Ministero dell' Ambiente e della Sicurezza Energetica

Parere n. 98 del 7 Dicembre 2022

Progetto	<p><i>Istruttoria Valutazione Impatto Ambientale</i></p> <p>Progetto di un impianto eolico composto da n. 7 aerogeneratori, da 6 MW ciascuno, della potenza nominale di 42 MW, e delle relative opere civili ed elettriche connesse ed infrastrutture indispensabili, da realizzarsi nei Comuni di Castel Giorgio (TR) ed Orvieto (TR).</p> <p>ID_VIP: 7319</p>
Proponente	<p>RWE Renewables Italia S.r.l</p>

Figura 3: Impianti eolici e fotovoltaici in procedura di VIA

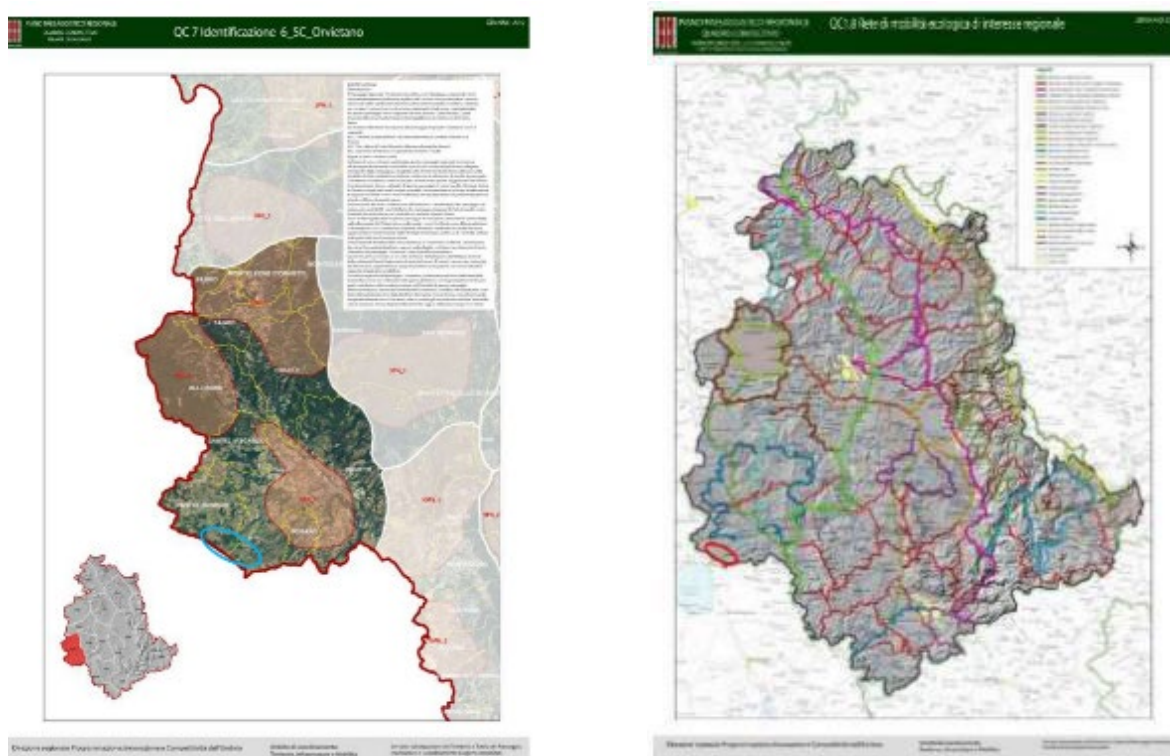
La Commissione ha anche verificato la presenza di un impianto fotovoltaico a circa 2,5 km a sud ovest dall'impianto in progetto e di un altro a circa 750 ad ovest della stazione elettrica; e che sono in procedura di VIA un impianto eolico (ID 8294) a circa 8,5 km a sud e un impianto fotovoltaico (ID 8009) a circa 11,5 km a est, si veda Figura 3. Inoltre vi è l'impianto geotermico almeno a 3,2 km codice ID 2557. Altri impianti eolici sono hanno presentato istanza di VIA ma risultano ad una distanza superiore ai 20 km, ovvero ad una distanza superiore a 100 volte l'altezza di ciascun aerogeneratore e quindi praticamente impercettibili all'orizzonte se non in particolari condizioni di luce.

Anche considerando questi ultimi impianti, la Commissione non ravvede impatti cumulativi di rilievo.

Figura 15: Carta geologica, geomorfologica e idrogeologica con il posizionamento dell'impianto

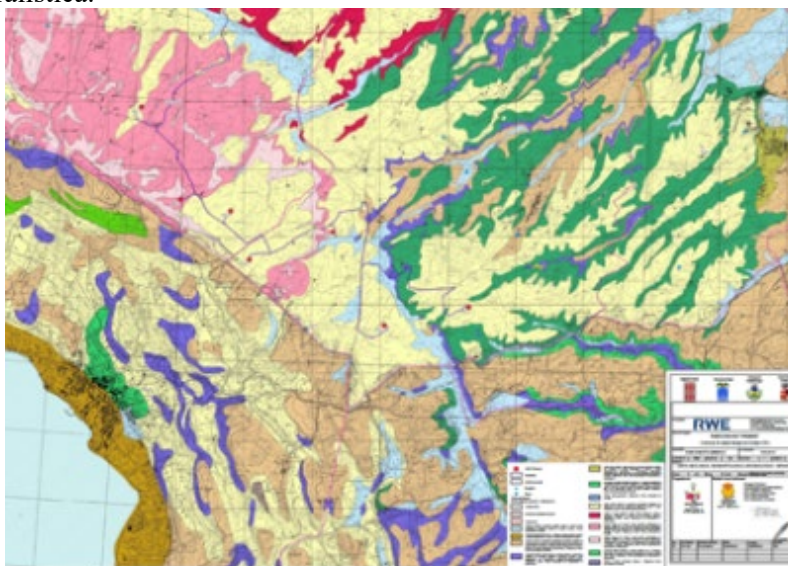
Il Proponente fa notare che un'area che interessa la piazzola dell'aerogeneratore n. 4, è interessata da un modesto movimento superficiale lento legato all'attività erosiva del vicino corso d'acqua. Sottolinea comunque che è un fenomeno circoscritto e superficiale che interessa i primi 2-3 metri di terreno. Comunque, le fondazioni dell'aerogeneratore raggiungeranno profondità superiori rispetto alla linea di scorrimento e il Proponente si impegna a mettere in atto opportune opere di consolidamento, utilizzando le tecniche dell'ingegneria naturalistica.

La Commissione richiede che per quanto riguarda, il dissesto individuato in prossimità dell'aerogeneratore 4, sebbene di lieve entità, la sua evoluzione sia monitorata nel tempo, onde evitare che i cambiamenti climatici in corso ne possano accelerare il dissesto con le tecniche evidenziate nella CONDIZIONE n. 2.

Figura 16: sinistra: punti di interferenza tra reticolo idrografico principale e cavidotto; destra: posizione degli aerogeneratori rispetto al vincolo idrogeologico.

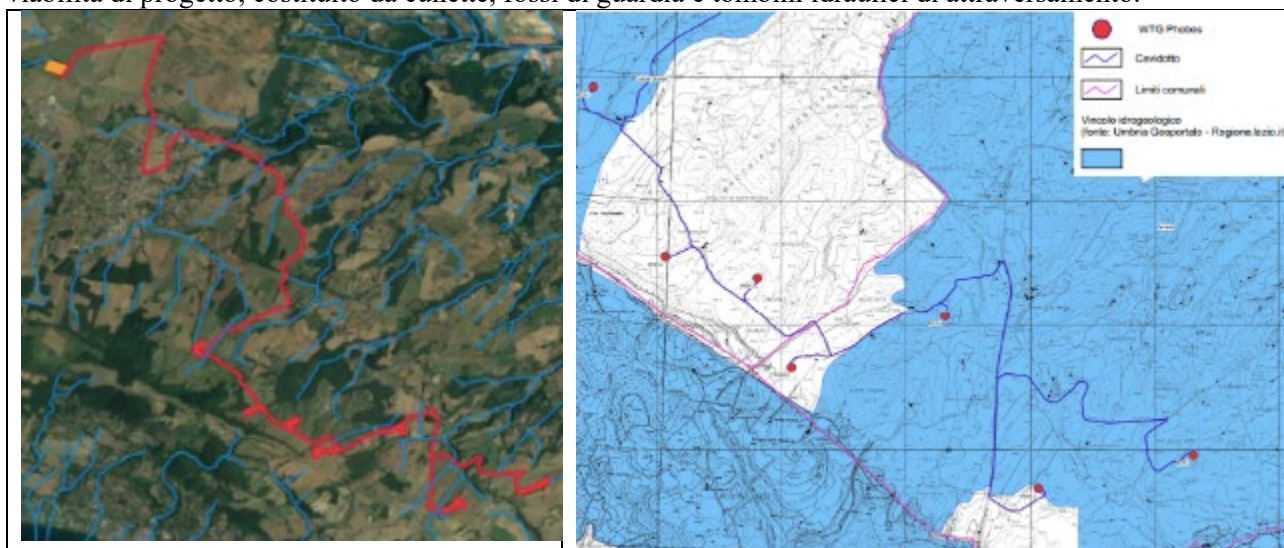
La Commissione fa presente che nella Sintesi non tecnica¹¹, il Proponente afferma testualmente: *“In relazione al PAI l’intero nostro intervento (aerogeneratori, cavidotto, stazione di Utenza, stazione Terna) è perfettamente compatibile come evidenziato dalle carte allegate in quanto esterno alle aree individuate come a Rischio/pericolosità geomorfologica, idrogeologica ed idraulica di qualunque grado”*; tuttavia viene allegato alla documentazione la tavola dei vincoli idrogeologici, di cui a destra nella Figura 16, da cui si evince che solo tre dei 7 aerogeneratori sono esenti da tali vincoli. A tal riguardo, pertanto, condiziona la realizzazione dell’opera allo svincolo da parte dell’ente competente preposto, si veda CONDIZIONE n. 1.

Figura 20: Viabilità Area di Progetto-Impianto di Recupero

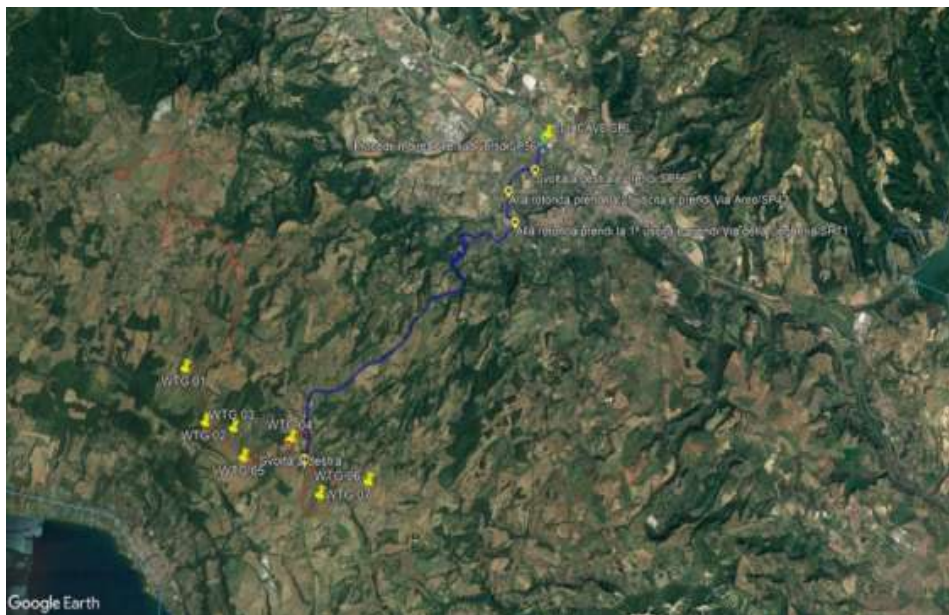
Infine, il Proponente ha individuato il centro di recupero più vicino gestito dalla società "EDILCAVE SRL" avente sede legale in Via La Spezia n. 6 - 00182 Roma e sede Operativa in Loc. Molinaccio snc - 05018 Orvieto. Detta società è iscritta all'Albo Gestori Ambientali con N. RM 03767 del 15/05/18 ed è autorizzata come Impianto di recupero rifiuti con n. AU 53530 del 18/10/2013. A tal riguardo il percorso che collega le aree di progetto da cui si evince che durante il tragitto non interferiscono ricettori sensibili di nessun tipo né agglomerati urbani, non è del tutto evidente.
